Informe de evaluación

Preparado para: Consejo de Seguridad Nuclear

El presente informe constituye la evaluación técnica de la documentación presentada por Enresa hasta su fecha de emisión, correspondiente al desarrollo del Plan de Caracterización del emplazamiento del ATC [REDACTED] en Villar de Cañas (Cuenca).

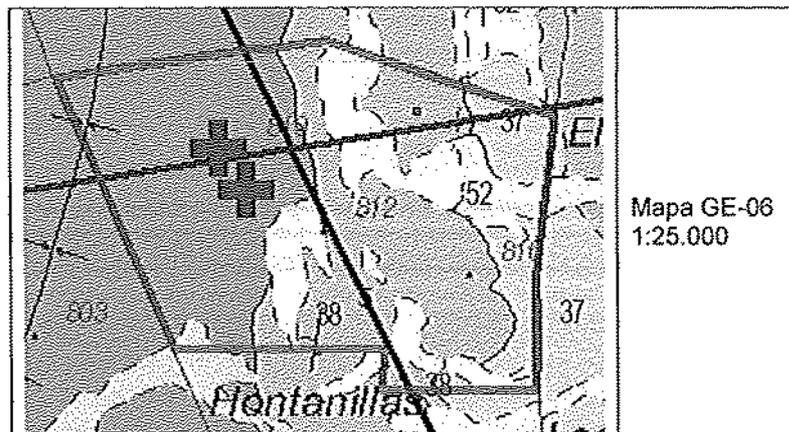
Las figuras siguientes recogen tramos concretos extraídos de los cortes C-3i y C-10i del mapa GE-21 [REDACTED] en los que se observa que las excavaciones llegan a atravesar completamente la unidad LBS. Ello supone la posibilidad de acceso directo de agua de lluvia tanto durante la excavación como tras la construcción a materiales altamente solubles

Respecto a los datos obtenidos en la ejecución de las trincheras y en los testigos de los sondeos en las zonas deprimidas, es importante tener en cuenta la dificultad de su interpretación por los técnicos de campo, máxime cuando han sido realizadas por diferentes autores y épocas, por las propias características de los terrenos excavados. Sin embargo, dada la posibilidad de que haya una subsidencia continua por la disolución de los yesos en estas zonas deprimidas, estos aspectos se consideran de gran relevancia por las implicaciones que tienen en la geoquímica, hidroquímica, hidrogeología y propiedades geotécnicas de los materiales del emplazamiento.

Valores de Vs30 en el entorno del emplazamiento

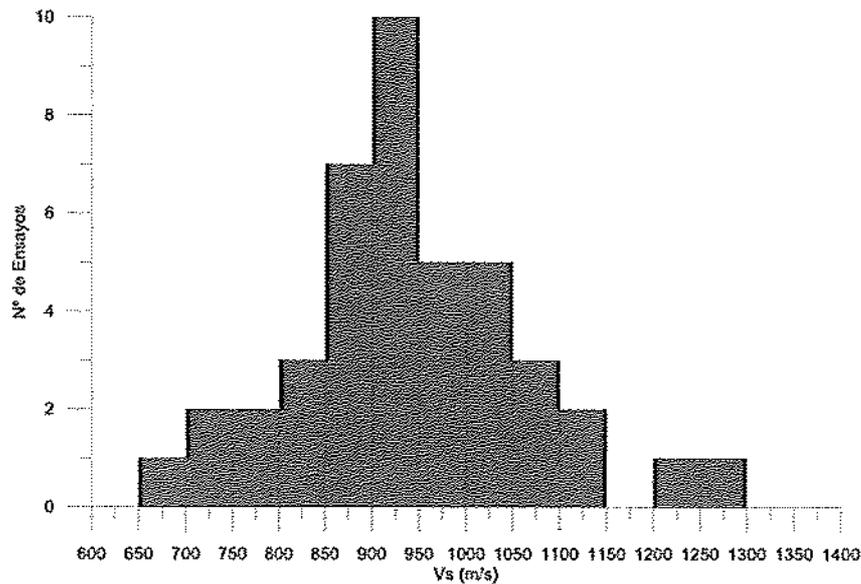
Valores de Vs30 en el entorno del emplazamiento (medidos desde la superficie, como dice la norma), oscilan entre 677 m/s y los 1256 m/s, lo que supone un 54 % de variación. 3 Valores de Vs se corresponden con la Clase C (< 762 m/s) y el resto es clase B (entre 762 m/s y 1524 m/s).

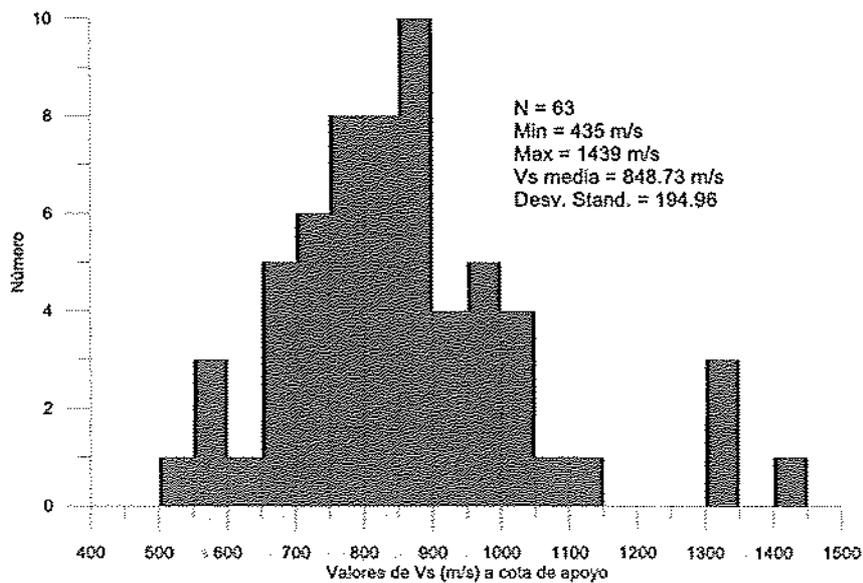
los valores marcados en amarillo corresponden a valores inferiores a 762 m/s, es decir clase c. destacan especialmente por los valores bajos de vs en las cotas de apoyo de las cimentaciones los edificios de Recepción, Servicios técnicos, pRocesos, Mare-afo, Mare-aro, Laboratorio de combustible gastado, Servicios generales y Control de acceso mare.

Los edificios Almacén de espera y Bóvedas f2 presenta algún valor por debajo de 672 m/s, pero los valores medios lo superan.

Los edificios que presentan una fuerte variación de valores de Vs (alta heterogeneidad) son: Servicios técnicos, Procesos, Mare-afo, Mare-aro, Laboratorio de combustible gastado, Servicios Generales y Control de acceso-mare.

Como se observa en este histograma la moda está entre 850 y 900 m/s, y el valor medio de Vs a cota de apoyo es de 848 m/s. Hay 16 valores por debajo de 750 m/s.

Foto 6: Tubería ranurada PVC instalada en sondeos SG (Octubre 2013).

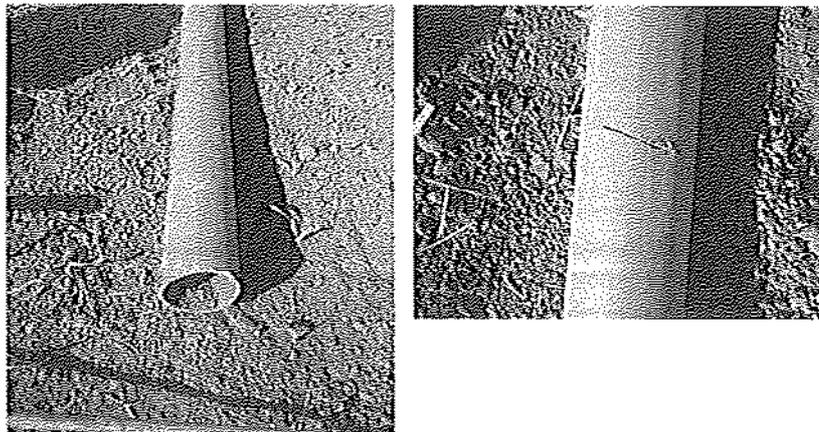
Por último, también se considera un grave defecto constructivo el empleo de tuberías ranuradas manualmente (en varios sondeos de la serie SVC, como se recoge en el anejo fotográfico nº 6 de la [REDACTED]), en lugar de ranurados de fábrica que proporcionan una mayor superficie de paso y mejores características para la conexión hidráulica con la formación.

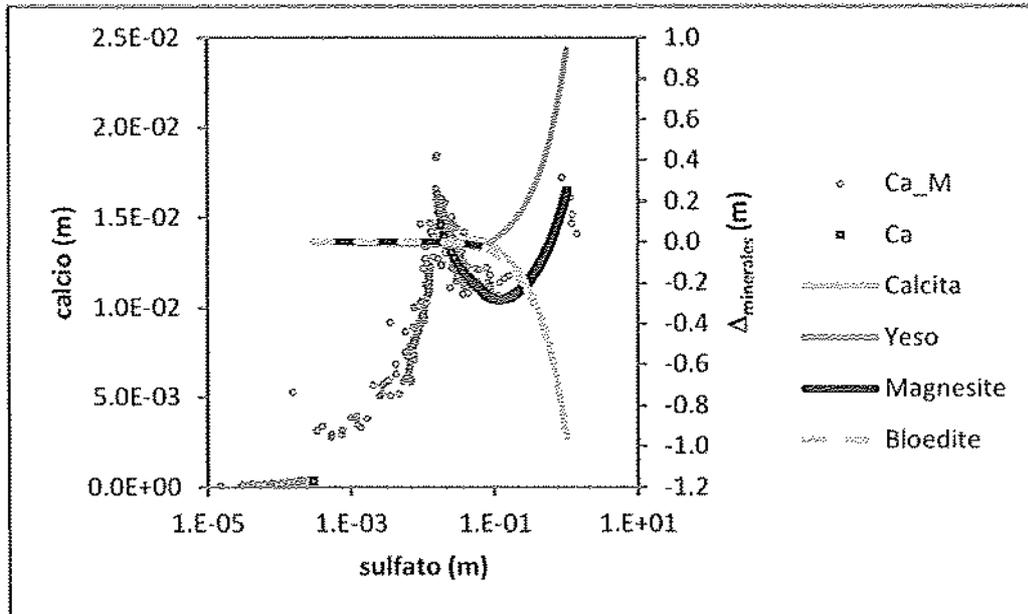
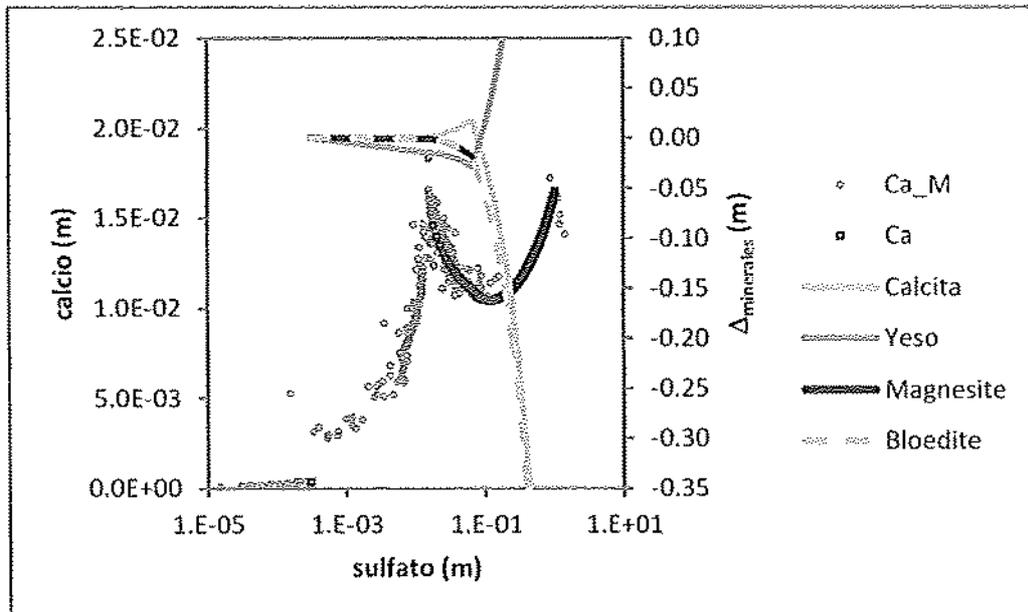
Comparando las concentraciones medidas con las calculadas, el modelo parece simular de forma muy aceptable el comportamiento hidrogeoquímico de las aguas subterráneas en el área. Sin embargo, la falta de cuantificación de las variaciones de masa que predice este modelo crea una gran incertidumbre a la hora de valorar las consecuencias prácticas que puede tener este hecho.
